Položky ZBV č. 6

Stavba: , II/331 Sojovice, rekonstrukce mostu ev. č. 331-008
Objekt: 201, Most přes Jizeru
Rozpočet: 201, Most přes Jizeru

Věc: **Stanovisko TDI k dokumentaci ZBV č. 6 pro akci „II/331 Sojovice, rekonstrukce mostu ev. č. 331 – 008 (přeložka silnice II/331 s novým mostem přes Jizeru)"**

ke zdůvodnění dodatečných stavebních prací a méněprací ZBV 6 – 201/4 k SO 201 Most přes Jizeru

PROVIZORNÍ CESTA A PLOCHA PRO JEŘÁB
Strana Sojovice
Celkem plocha 1519 m2

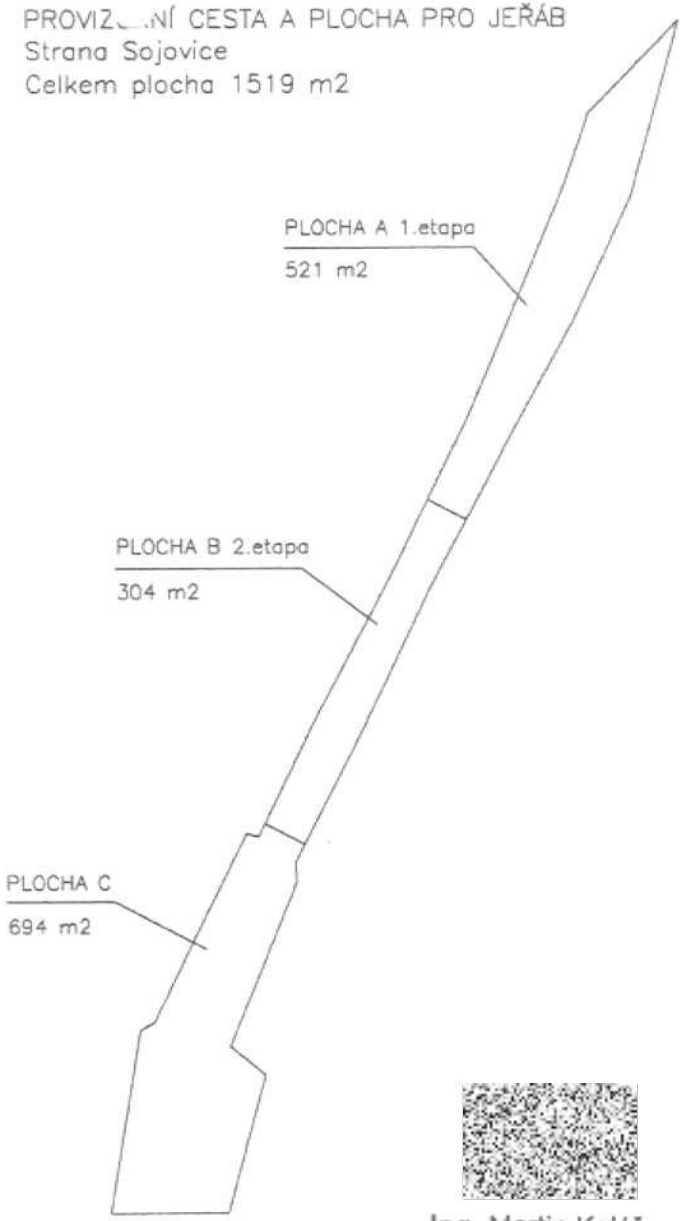
Strana Sojovice

A) cesty – 1. etapa 521 m2

- zhutnění zemní pláně
- KV betonový recyklát tl. 1x 200 mm
- KV ŠD 0/63 tl. 1x 200 mm
- odstranění KV
- srovnání terénních nerovností po odstranění KV
- částečná rekultivace 100 m2 (ornice tl. 200 mm, chemické odplevelení, hydroosev)

B) cesty – 2. etapa 304 m2

- odstranění drnů a nízké vegetace
- sejmutí ornice tl. 200 mm
- zhutnění zemní pláně
- geotextilie 200g/m2
- KV betonový recyklát tl. 1x 200 mm
- KV ŠD 0/63 tl. 1x 200 mm
- odstranění KV
- srovnání terénních nerovností po odstranění KV
- rekultivace (ornice tl. 200 mm, chemické odplevelení, hydroosev)

C) plocha pro jeřáb 694 m2

- odkopávky s odvozem na skládku (zemina) – 100 m3
- sejmutí ornice s ponecháním na staveništi - 250 m3
-rozšíření plochy pro jeřáb – doplnění klínu (lavice) z betonového recyklátu – 200m3
- odstranění drnů a nízké vegetace
- zhutnění zemní pláně
- geotextilie 200g/m2
- KV betonový recyklát tl. 2 x 200 mm
- KV ŠD 0/63 tl. 1x 200 mm
- statická zkouška
- plocha ze silničních panelů (pod patky jeřábu)
- odstranění silničních panelů
- odstranění KV
- srovnání terénních nerovností po odstranění KV
- částečná rekultivace 294 m2 (ornice tl. 200 mm, chemické odplevelení, hydroosev)

PROVIZORNÍ CESTA A PLOCHA PRO JEŘÁB
Strana Podbrahy
Celkem plocha 1190 m2

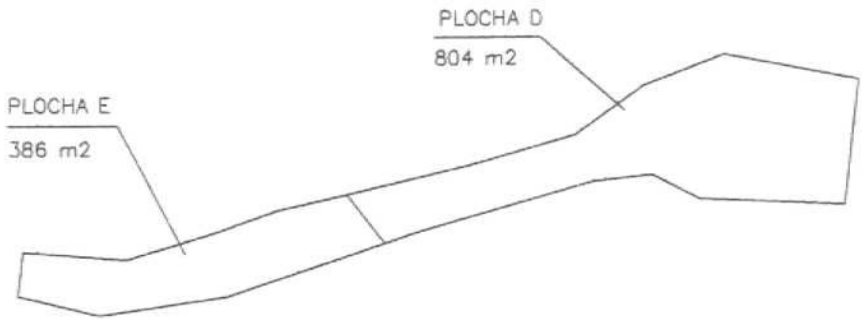
Strana Podbrahy

D) + E) cesty + plocha pro jeřáb
- hutněný násyp z materiálu uloženého na stavbě 400 m3
- dtto odstranění

D) plocha pro jeřáb 804 m2

- zhutnění zemní pláně
- geotextilie 200g/m2
- KV betonový recyklát tl. 2 x 200 mm
- KV ŠD 0/63 tl. 1x 200 mm
- statická zkouška
- plocha ze silničních panelů (pod patky jeřábu)
- odstranění silničních panelů
- odstranění KV
- srovnání terénních nerovností po odstranění KV
- částečná rekultivace 720 m2 (ornice tl. 200 mm, chemické odplevelení, hydroosev)

E) cesty – 386 m2

- zhutnění zemní pláně
- KV ŠD 0/63 tl. 1x 200 mm
- odstranění KV
- srovnání terénních nerovností po odstranění KV
